## 第3回 オオサンショウウオの生息する 広島県管理河川における河川工事に関する検討会

広島県 河川課、文化財課、自然環境課  
令和8年3月25日

### (1) 接続されていないA地域・B地域の扱い

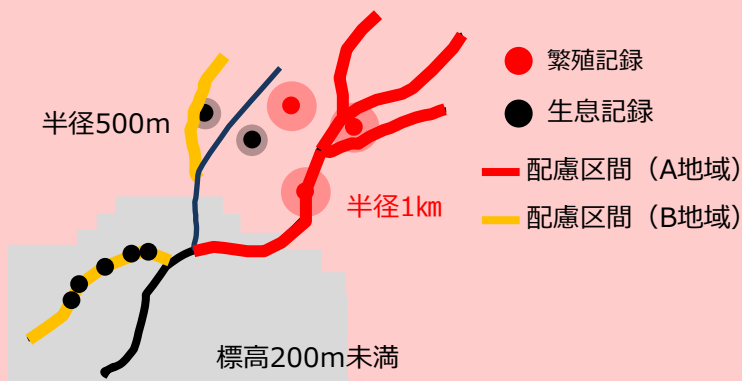
- ・繁殖時期には繁殖巣穴を目指して、生息する支流から別の支流への移動が確認されている。そのため、支流を分断しないために、2か所の発見地点をつなぐ判定法としてもらいたい。
- ・今回AやBを決めることは、どのように工事をしていくかということ。生息には配慮するが、そこにいる個体は繁殖場所に接続できないと言い切ることになるのが問題だと指摘している。「現状」を科学的根拠に基づくことには合理性があるが、それを踏まえてどう工事していくかは「考え方」の話。県民に「ここにいる個体はどこで繁殖するのか？ 配慮をする必要はないのか？」と尋ねられたときに現状の案では答えられないことが問題。

- ・公共事業の観点から、県民の皆様から理解が得られる配慮地域の選定を行う必要があるため、明確に生息が確認された文献及び発見情報を基に、配慮地域を整理する。

### (2) 標高200m未満で個体記録のある箇所への扱い

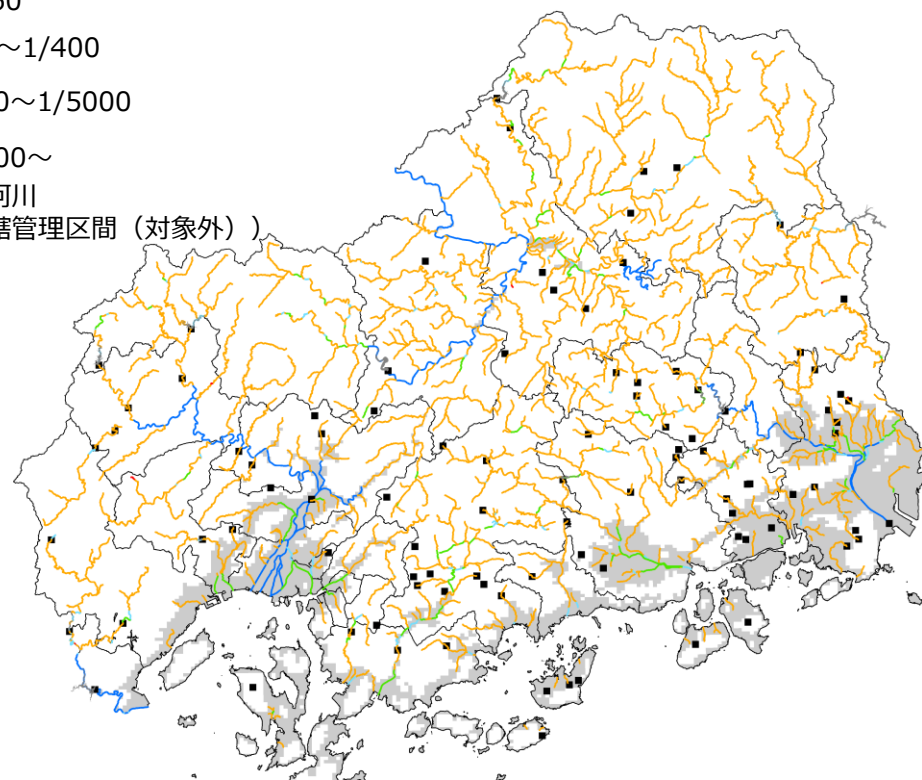
- ・標高200mの根拠とされた広島総合博物館の報告※にある表1の記録は、当園を含めて多くの個体がいる場所を調査したものであって、生息域の標高を調べたものではない。各論文で調査対象とした河川の標高を挙げているだけのものである。そのため、標高200m未満であっても複数個体が見つかった区間はB扱いを検討すべき。
- ・標高200m以下で単体確認もすべて含む必要までではない点は賛同。一方、5個体が適切かどうかは根拠がない。（A地域については、繁殖集合等を加味して5個体としたかと思うが、今回は繁殖とは別の考え方となる。）
- ・標高は一律に決めない方がよい。幅をもたせた記述にしたほうが良い。例外がでてくる。

生息適地の指標として、河川形態等による整理について意見を受け、検討した結果は次のとおり。

- ・検討会において「生息地の河川形態と思われる」と意見のあった扇状地の分布について確認を行ったところ、県内の大部分が扇状地に分類されることがわかった。

→河川形態（扇状地）を配慮図の指標とすることは困難なため、文献に記載のあった標高を指標の1つとする。

### (7) 配慮ブロックを設置できない土砂堆積箇所の想定

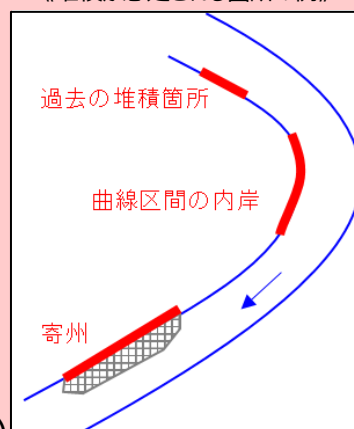
- ・除外ではなく、工事の総延長のうち堆積箇所には配置せず、そうではない場所に設置して全体で密度を保てば済む話。一律に除外してしまうことには妥当性がない。
- ・除外規定を作るなら、実際にどの程度の範囲が対象外となるのか試算とその明示、条件化が必須。
- ・担当者の裁量で「土砂が堆積するんです」が通ってしまうのであれば、この方針自体が有名無実化する。（転石が「多い」という）あいまいな基準では方針を制定しても実効性が担保されない。

- ・これまでの県案と同様とし、工事の総延長のうち、土砂の堆積が想定される箇所以外の箇所に設置するよう検討する（災害復旧事業においては、採択範囲外での施工はできない）。
- ・なお、現場ごとに設計条件が異なることから、明確な基準化は難しい。

#### ② 転石の多い河川で石が衝突しブロックが破損する恐れのある箇所

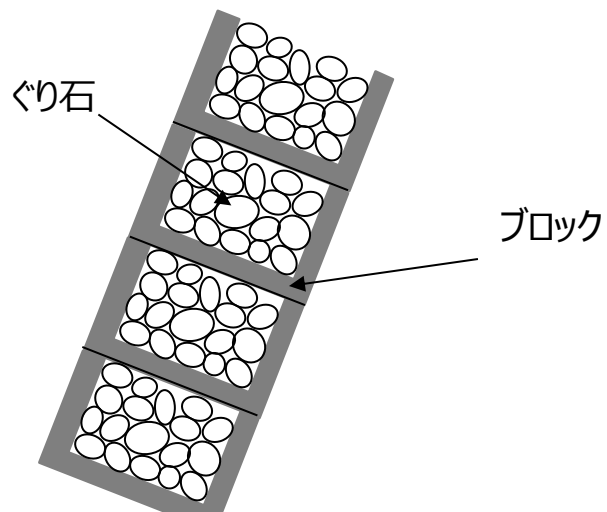
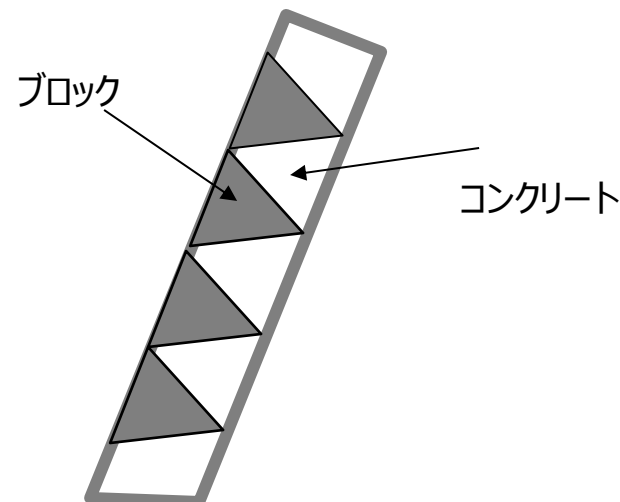
河川内に転石が多い場合、流出した転石による護岸への衝撃が大きくなることから、通常有空積みブロックではなく、強度の高い練積み工法を採用する場合がある。

配慮ブロックは一般的に部材厚が薄く、このような現場条件では破損する恐れがあるため、このような箇所では、護岸の安全性を考慮し、配慮ブロック等は採用しない（寄せ石で対応可能と想定）。

・転石の多い河川の取扱いについては、令和3年7月豪雨等を契機に再周知されたものであり、今後、事例収集に努めることとしている。現時点での明確な基準化は難しい。
